חשיבה מחדש על כנר אסף חלופות העיריה מ-11/16/2020

תגובת המינהל

30/11/2020

הערות משותפות – מעברי חציה

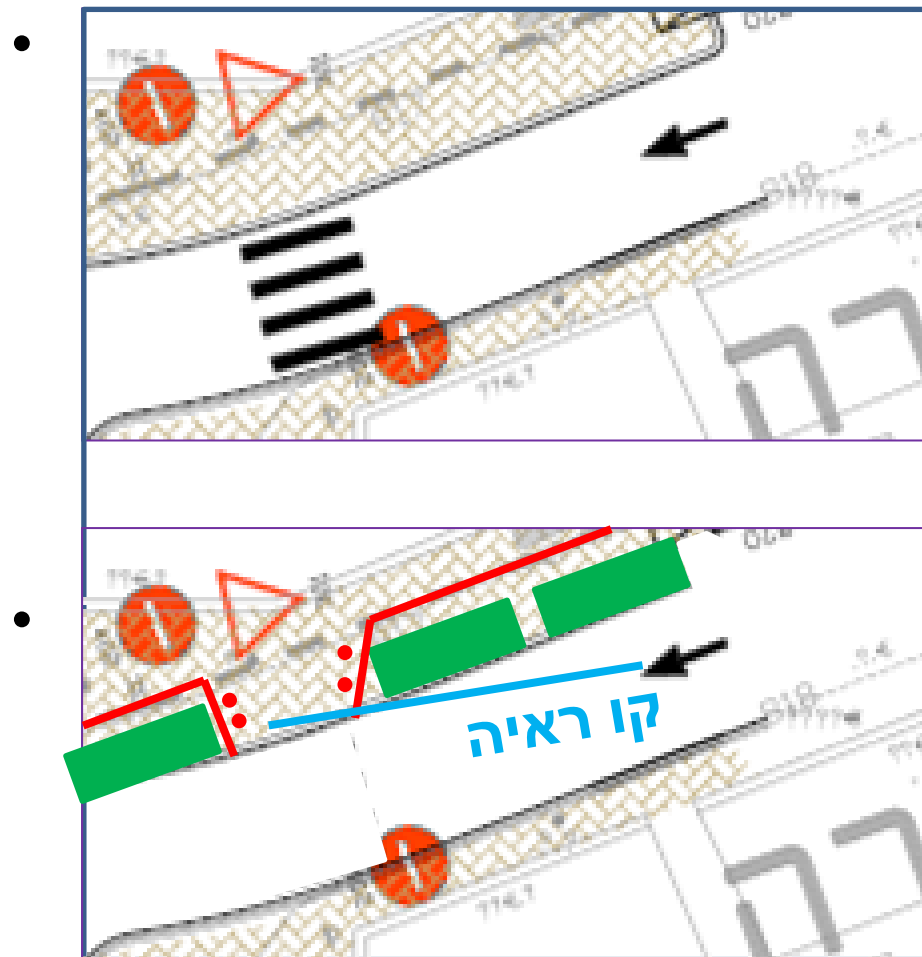
- מעבר חציה גורר הפסד של מעל 3 מקומות חניה.
- ברחובות צדדים חד-סטריים אחרים בשכונה העיריה לא דרשה מעברי חציה. אז למה כאן?
- די למנוע חניית מכוניות ע"י לשון מדרכה מונמכת עם עמודונים. הלשון גם תורמת לשדה הראיה.

- חסר אחד בדרום מזרח.
- התוכניות לא עקביות לגבי חניות אחרי מעבר חציה בחד סטרי

אי התאמות בין התכניות לשטח

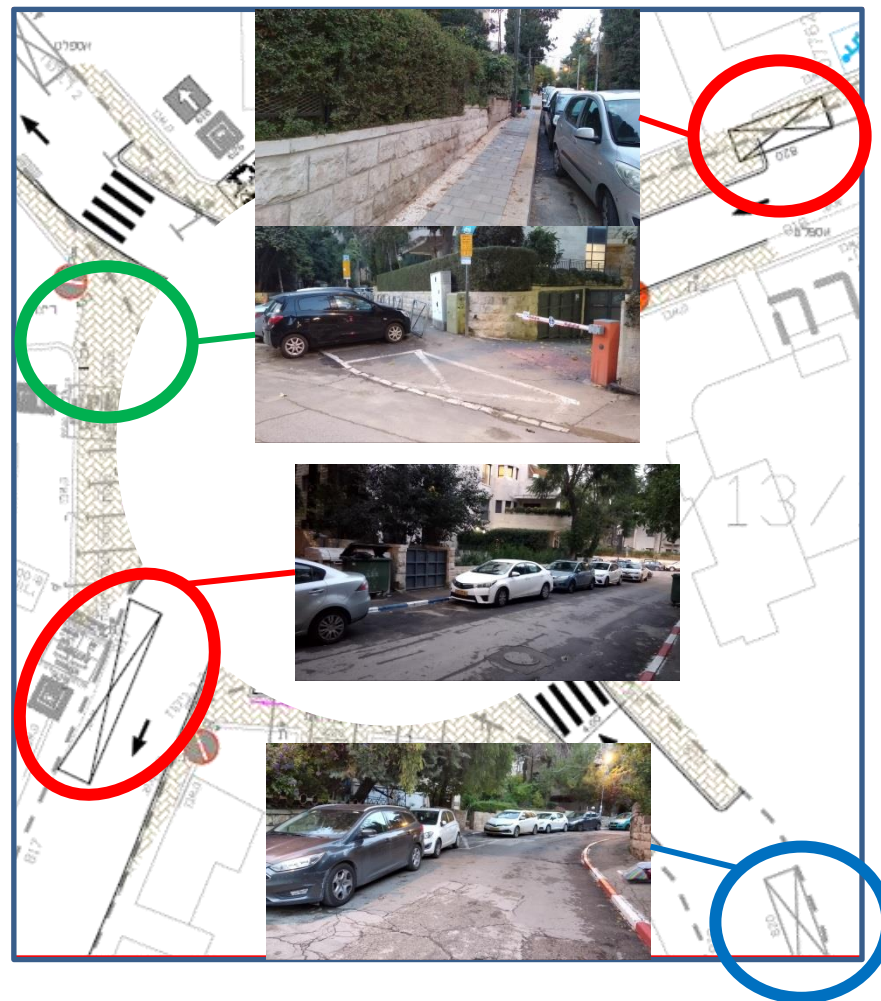
- אין בשטח כניסות לחניה היכן שמסומן איסור חניה בתכניות
- סימן איסור החניה אינו במקום
- חסרה כניסה לחניה

הצעת עירייה #1 - כבישים נפרדים

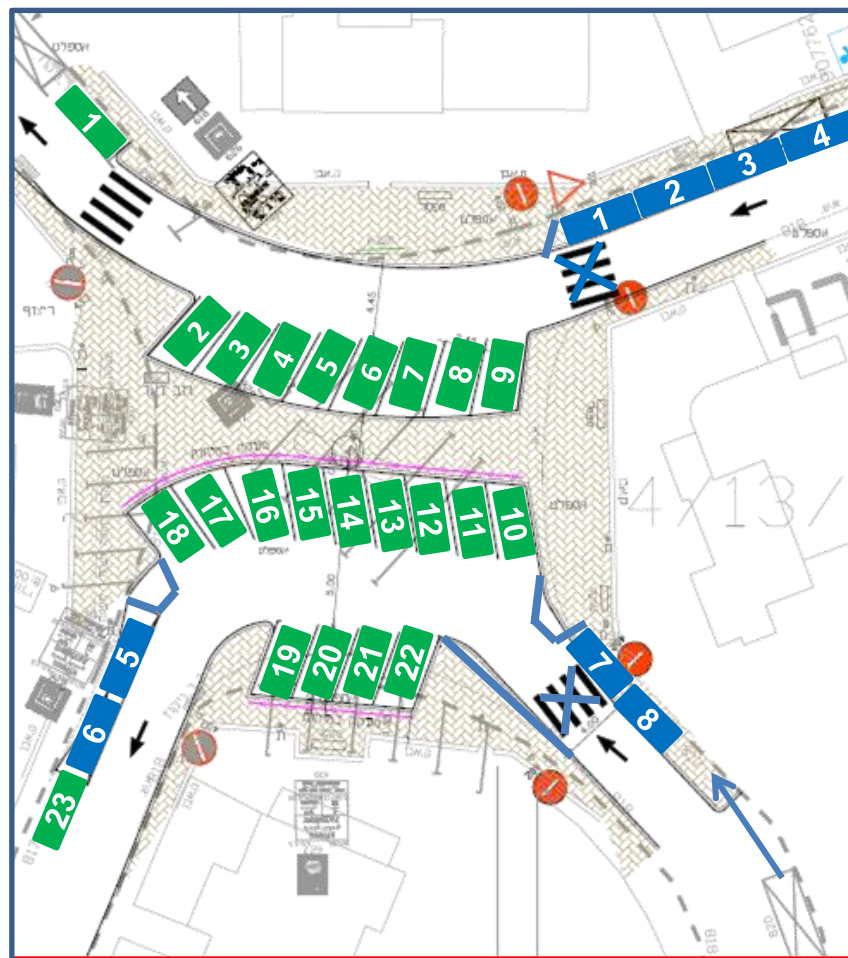
• 23 חניות + 8 = 31

• השפעות אזוריות

– ביטול גישה ממולכו לעזה-
ציר מבוקש.

– ביטול גישה מברטנורא
לנשיא- משמש את תושבי
ברטנורא 1-8 וכמעקף
לפקק ארלוזורוב

הצעת עירייה #3 - ניתוק ברטנורא

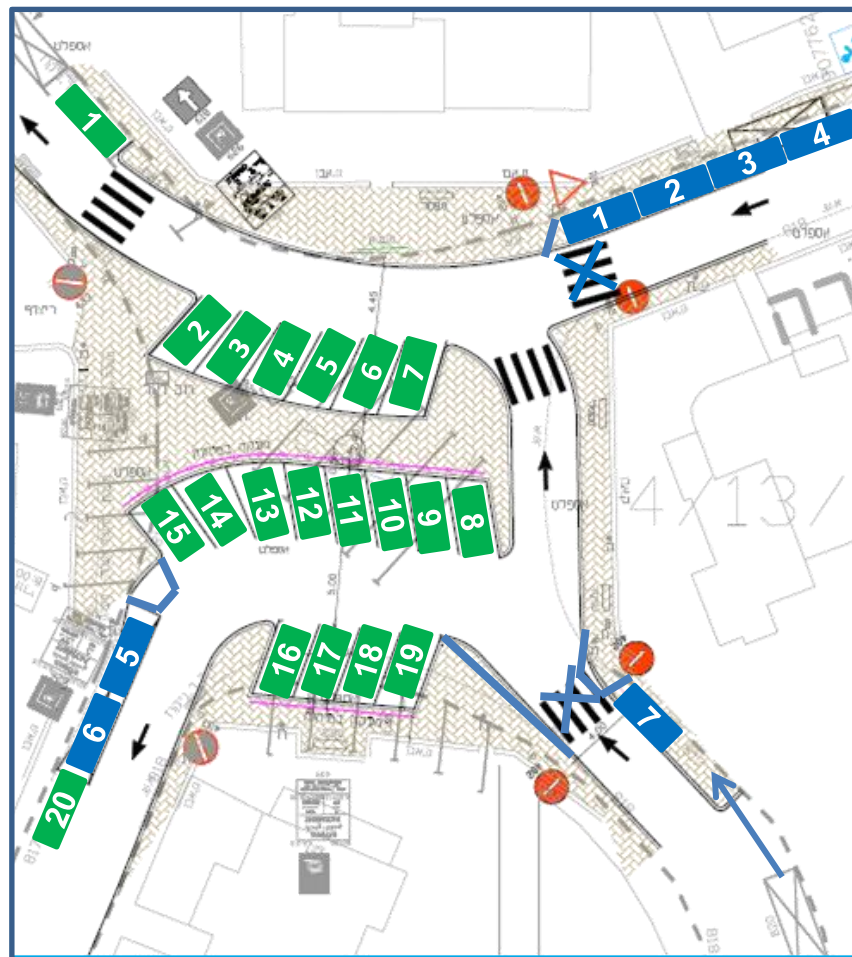
- 20 חניות + 7 = 27
- השפעות אזוריות
 - שימור הגישה ממולכו לעזה ציר מבוקש.
 - פגיעה מוגבלת לתושבי כמה בניינים בברטנורא

הצעת עירייה #4 - ניתוק מולנו בלבד

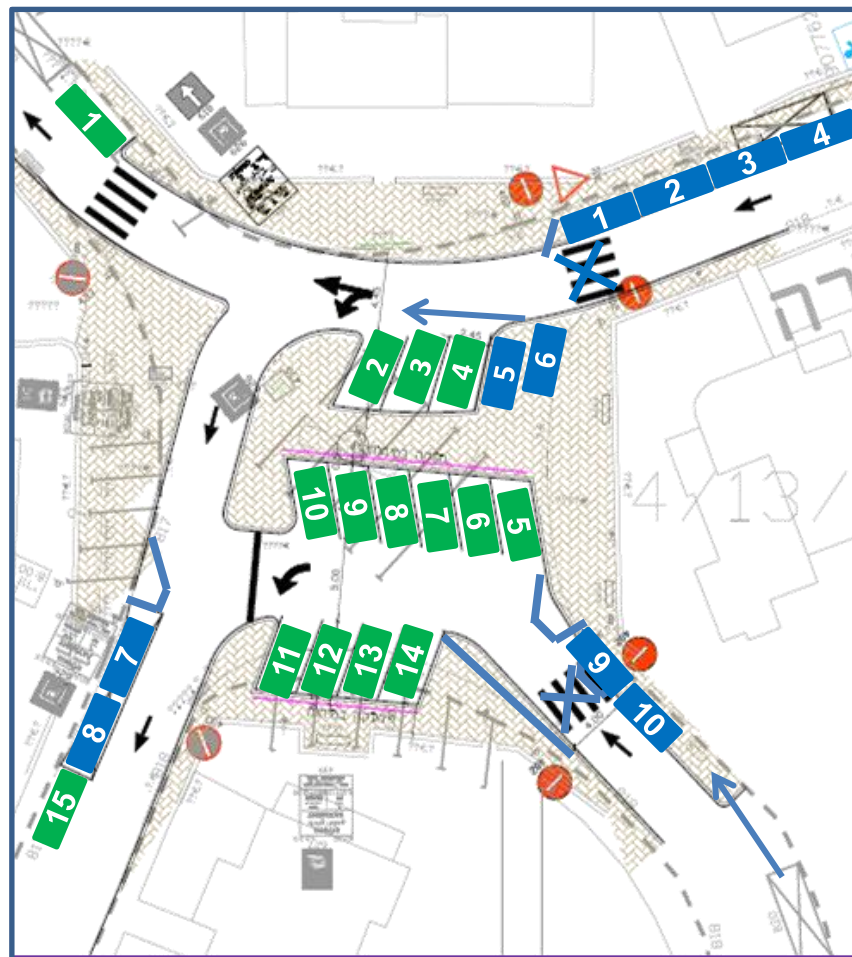
- 15 חניות + 10 = 25
- השפעות אזוריות
- ביטול גישה ממולנו לעזה- ציר מבוקש.

הצעת עיריה #2 - כיכר

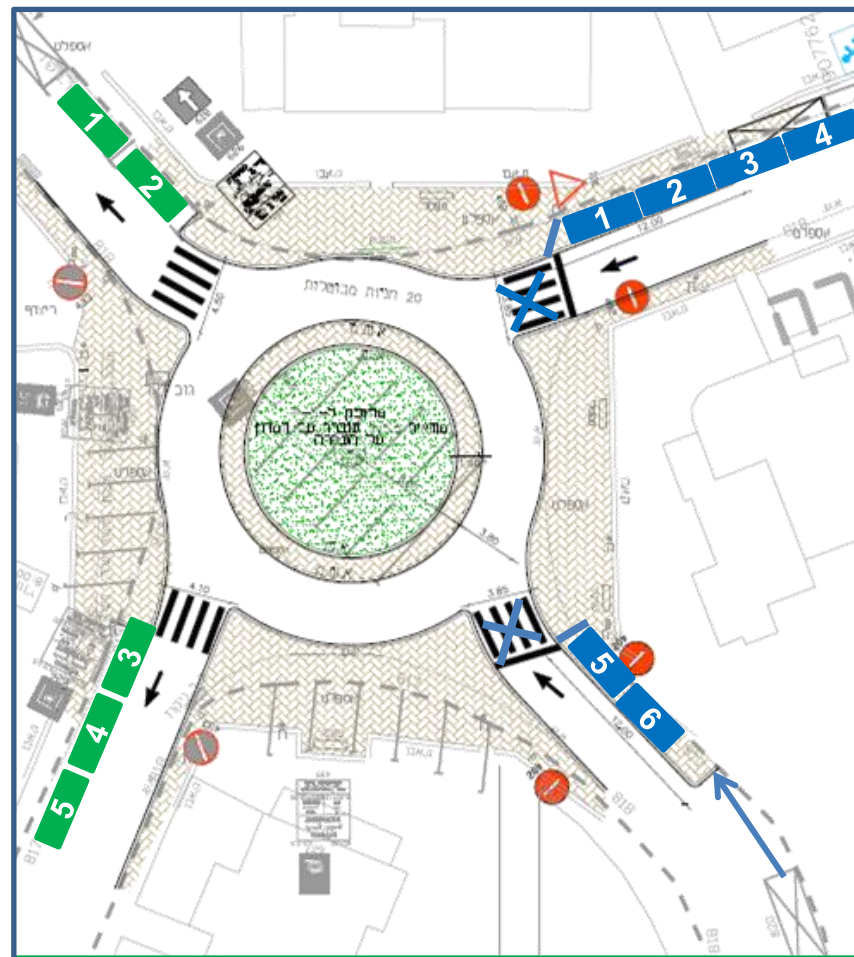
- 5 חניות + 6 = 11
- האם נדרשת גישת הולכי רגל לכיכר?
